สรุปประเด็นข้อวิจารณ์และคำถามขอบเขตของงาน แบบรูปรายการ และกำหนดราคากลาง  
งานจ้างก่อสร้างอาคารสำนักงานและที่พักอาศัย กรมสรรพากร  
ด้วยวิธีประกวดราคาอิเล็กทรอนิกส์ (e-bidding)

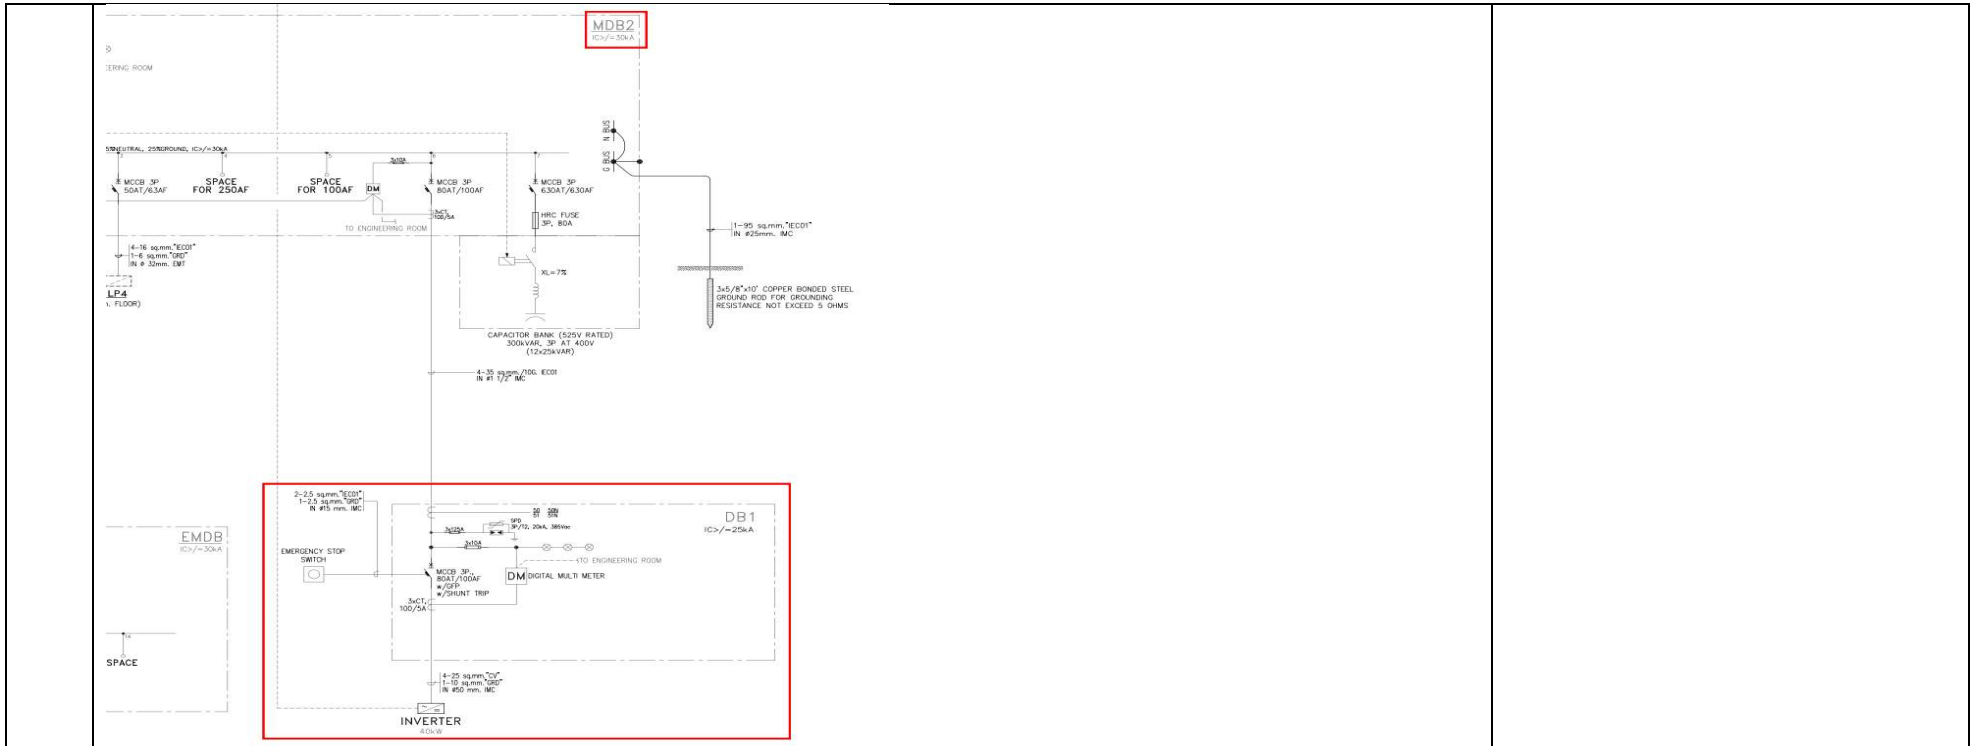
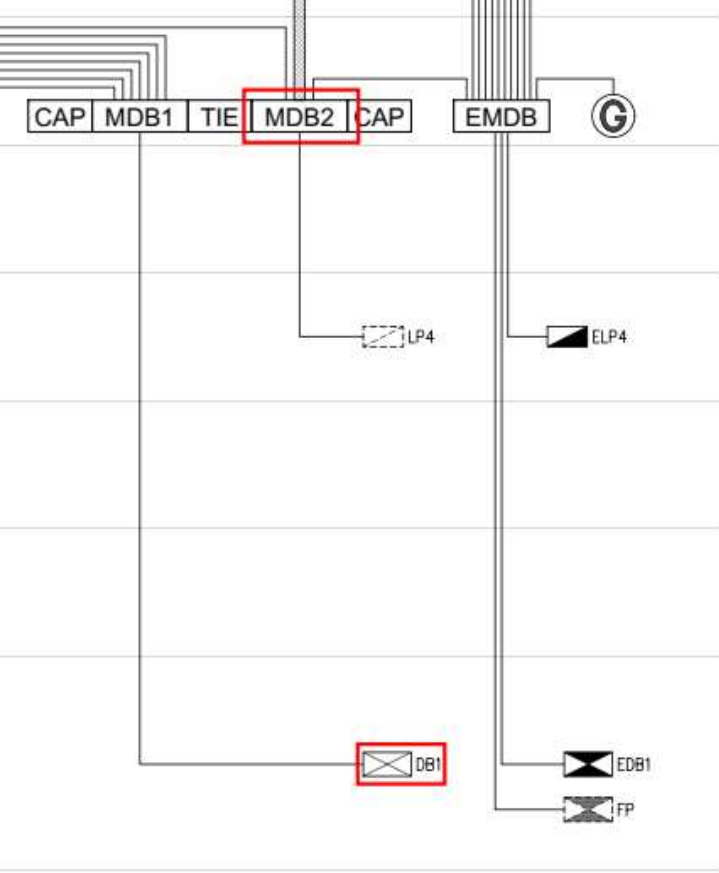
ลำดับ	ข้อวิจารณ์และคำถามของบริษัท	ความเห็นของคณะกรรมการ
37	<p><b>คำถาม</b> อยากรทราบว่าสายจาก EMDB ไปหา Control Board ที่วงสีแดงในรูปใช้สายชนิดอะไร</p>  <p>STANDBY GENERATOR (PRIME RATED) 220kW/275kVA, 3-PHASE 230/400V, 50Hz, 1500 RPM</p> <p>(BY GENERATOR SUPPLIER)</p> <p>CONTROL BOARD</p> <p>MCCB 3P 400AT/400AF (ADJUSTABLE)</p> <p>2(4-95sq.mm. "MI CABLE") ON 200x100mm. CABLE TRAY</p> <p>4-150 sq.mm. "XLPE-FD 0.6/1kV" 1-25 sq.mm. "GRD" ON 200x100mm. CABLE TRAY</p> <p>AUTOMATIC TRANSFER SWITCH 4P, 400A</p> <p>3x10A</p> <p>DM</p> <p>3xCT 400/5A</p> <p>TO ENGINEERING ROOM</p> <p>COPPER BUSBAR (BARE RATING) 400A, 230/400V, 3-PHASE, 4-</p>	MI Cable
38	<p>Solar Cell</p> <p><b>คำถาม</b> หากต้องทำโครงสร้างขึ้นมา อยากรทราบว่าแบบเป็นแบบในรูปหรือไม่ หากไม่ใช่ขอ Spec โครงสร้าง และแบบเพิ่มเติมด้วย และขอ Spec เหล็กที่ใช้ทำด้วย</p>	ใช้ SPEC โครงสร้าง เป็นไปตามมาตรฐานผู้ผลิต

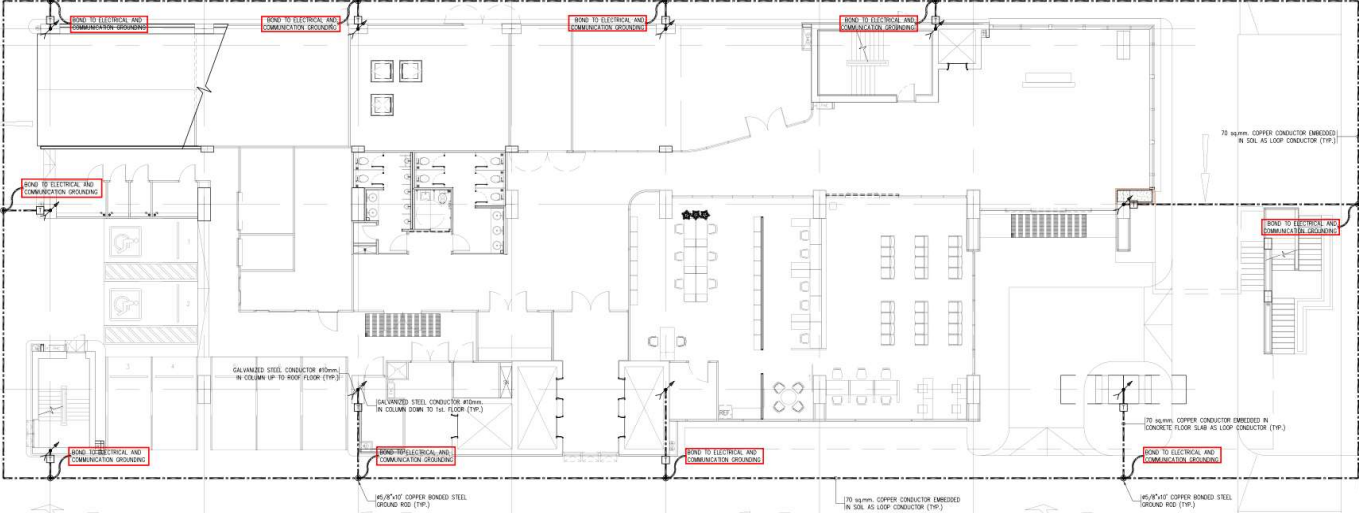
ลำดับ	ข้อวิจารณ์และคำถามของบริษัท	ความเห็นของคณะกรรมการ
41	<p>ACCESS CONTROL</p> <p><b>คำถาม</b> ยืนยันว่าในส่วนของระบบควบคุมการเข้าออก ขอบเขตการเสนอราคาของผู้รับเหมางานระบบ คือ สายและท่อเท่านั้น ในส่วนของอุปกรณ์ของระบบจะจัดหาโดยเจ้าของโครงการ</p>	<p>ให้เสนอราคาอุปกรณ์ของระบบด้วย</p>
42	<p>intercom</p> <p><b>คำถาม</b> ยืนยันว่าระบบ intercom อุปกรณ์ที่อยู่ใน scope การเสนอราคาของผู้รับเหมางานระบบ คือ room signal lamp, bath room pull cord adn reset และ power supply 12VDC หากใช้ขอทราบสเปคและ vendor list ของอุปกรณ์เหล่านี้ด้วย</p>	<p>- ใ้</p> <p>- Spec ตามเอกสารแนบ</p>
43	<p>Main</p> <p><b>คำถาม</b> อยากทราบว่า MDB2 มีไปจ่ายไฟให้ตู้ DB1 หรือไม่ เนื่องจากมีระบุไว้ใน Single Line แต่ไม่ระบุในแบบ Riser</p>	<p>ยืนยันการเชื่อมต่อตาม single line โดยตู้ DB1 คือตู้ที่รับไฟจากระบบ Solar panel</p>

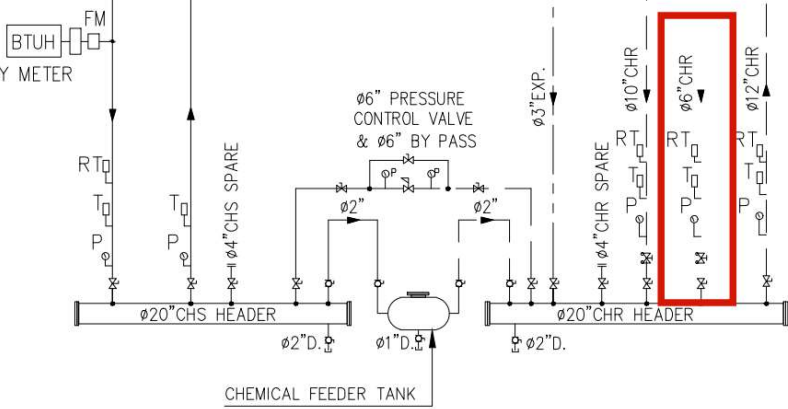
ลำดับ	ข้อวิจารณ์และคำถามของบริษัท	ความเห็นของคณะกรรมการ
	 <p>The diagram illustrates a water supply network. At the top, a main supply line branches into several components: two 'CAP' (Capacitor) units, 'MDB1' (Main Distribution Block), 'TIE' (Tie-in), 'MDB2' (Main Distribution Block), another 'CAP' unit, 'EMDB' (Emergency Main Distribution Block), and a ground symbol 'G'. Below 'MDB2', a line leads to a valve 'LP4'. From 'EMDB', a line leads to a valve 'ELP4'. A vertical line from 'MDB2' goes down to a valve 'DB1'. From 'EMDB', a vertical line goes down to two valves, 'EDB1' and 'FP'. The 'MDB2' and 'DB1' components are highlighted with red rectangular boxes.</p>
